7営設第2530号  
令和7年12月3日

福岡県建築都市部営繕設備課長

### 新福岡県立美術館新築工事設計図書に関する質疑回答書

## 相板詳細圖 1-20

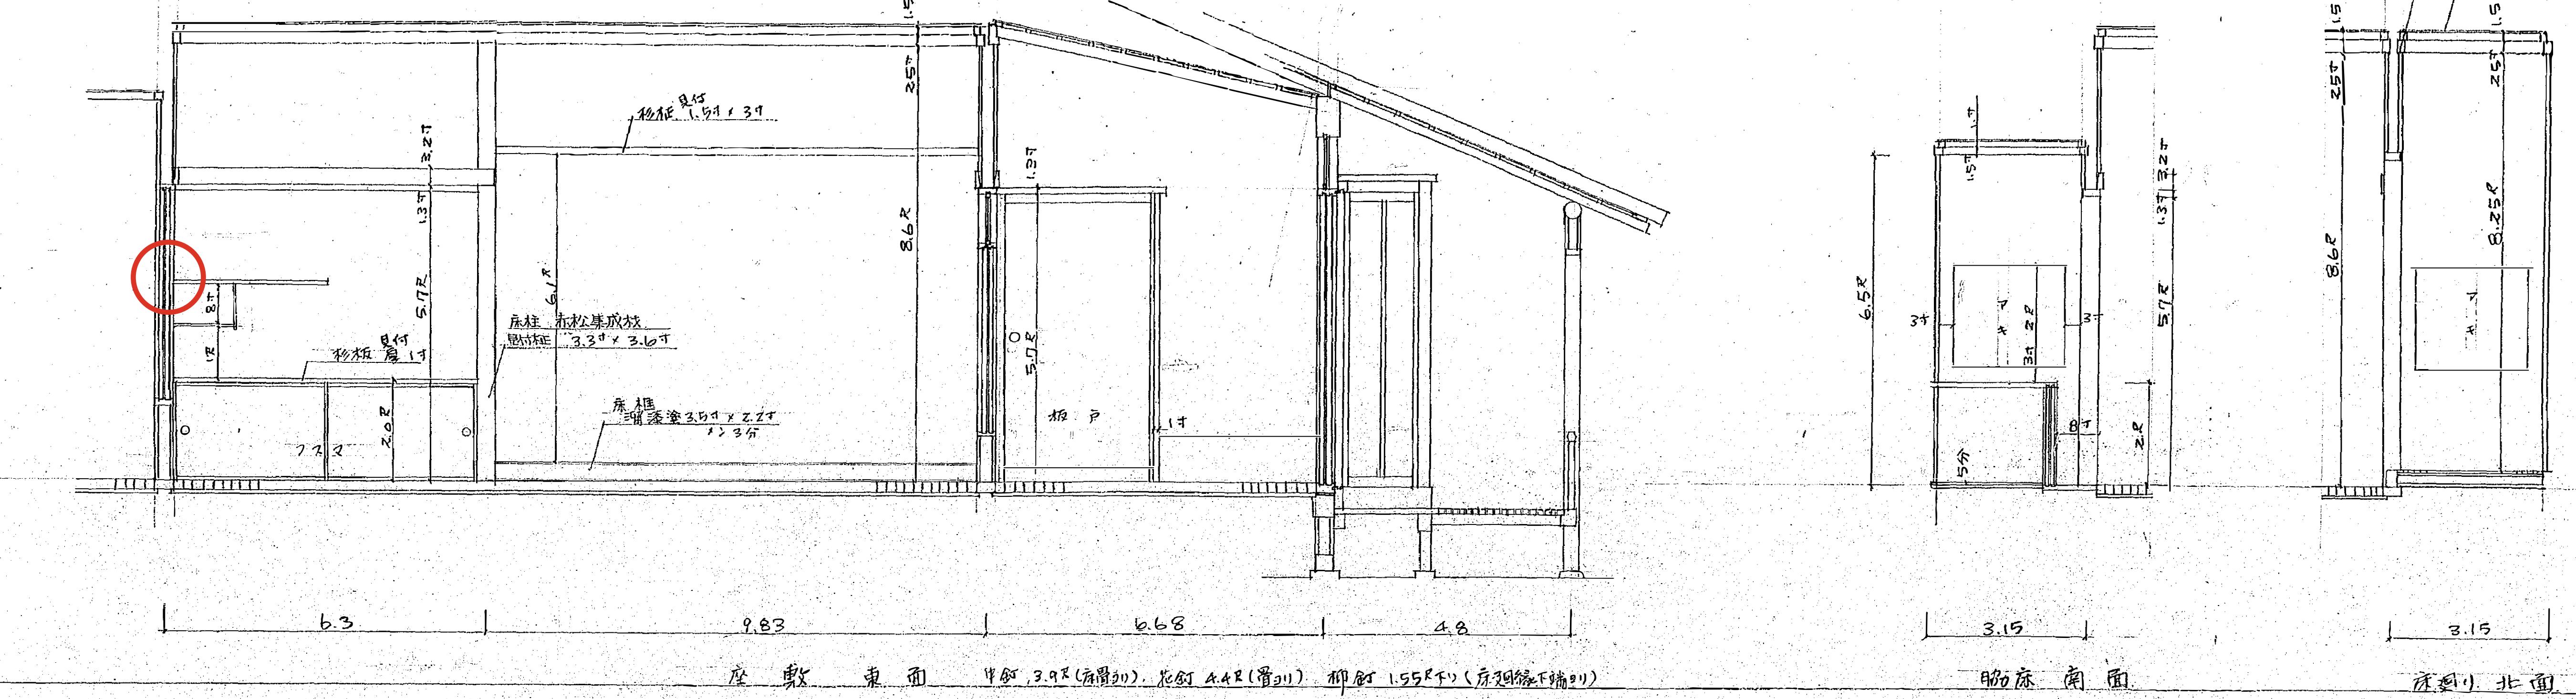
NO	図面番号	質 疑	回 答
1	設計図書 A-306	座敷に記載されている飾り棚割れ補修のサイズ・詳細・補修要領を御指示下さい。	別紙(展開図49)をご参照ください。補修内容は下記のとおりです。 壁面・柱の際で、三角板を留め付けている部分を発露し、割れ部分の部材の角度調整や加工を行う。 その上、割れの部分を接着しつつ、バイス等で固定し、仕上げの調整をしてください。
